Gemeinde Oberbipp

Anpassung Überbauungsordnung «Buchli (Areal Landi)»

Erläuterungsbericht, Stand: **Beschluss**

Abb. 2 Vorgesehenes Erschliessungsregime (Quelle Landi)

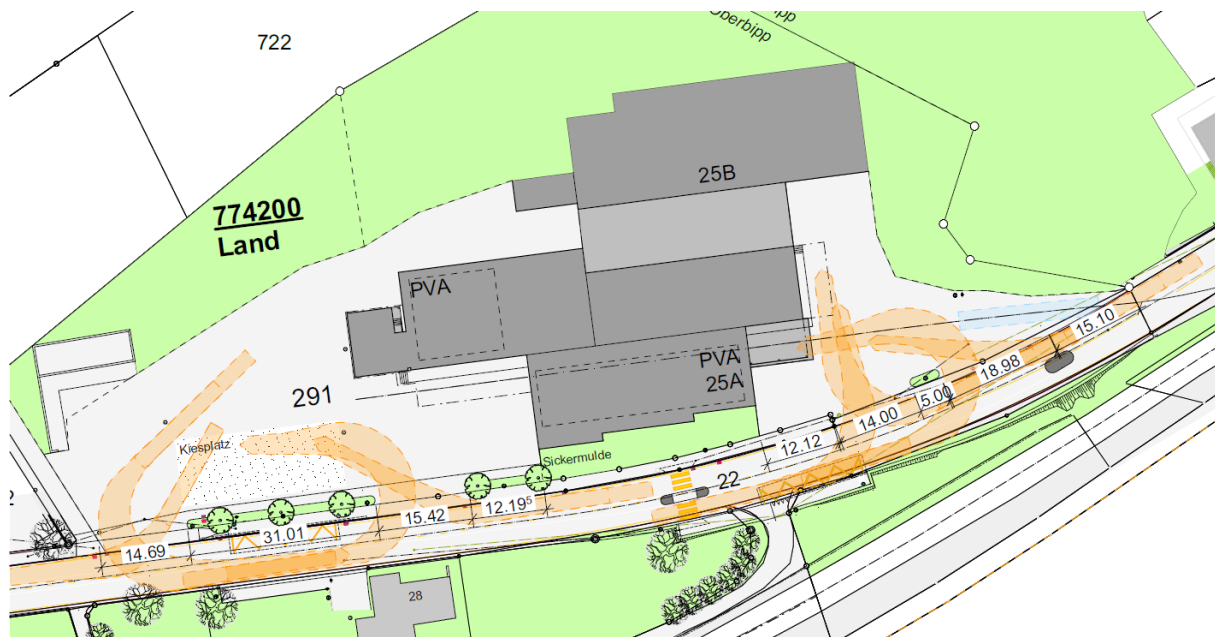
Gemäss TBA hat der OIK IV in Absprache mit der Landi für die klare Strukturierung der Arealerschliessung die Erstellung von Rabatten vorgesehen. Im Gegensatz zu den zuvor erwähnten Massnahmen liegen diese Rabatten im UeO-Perimeter. Im Überbauungsplan entsprechen die mit «Grünbereich» bezeichneten Bereiche entlang der Kantonsstrasse nicht den in der Planung des OIK IV eingetragenen Positionen der Rabatten. Die vorliegende UeO «Buchli (Areal Landi)» ist mit der Planung des OIK IV abzustimmen. GV	▪ Absprache mit OIK IV für die Position Rabatten mit Rücksichtnahme vorgesehene Verkehrsregime Landi. ▪ Anpassung UeO-Plan in diesem Bereich.
Die Sanierung der Kantonsstrasse (Oltenstrasse) ist ab 2026 vorgesehen. Falls das Areal der UeO «Buchli (Areal Landi)» noch Bedarf bei Werkleitungsarbeiten hat, sind diese ebenfalls mit dem OIK IV zu koordinieren, so dass die entsprechenden Arbeiten vor oder während der Strassenbauarbeiten ausgeführt werden können. H	▪ Kenntnisanahme
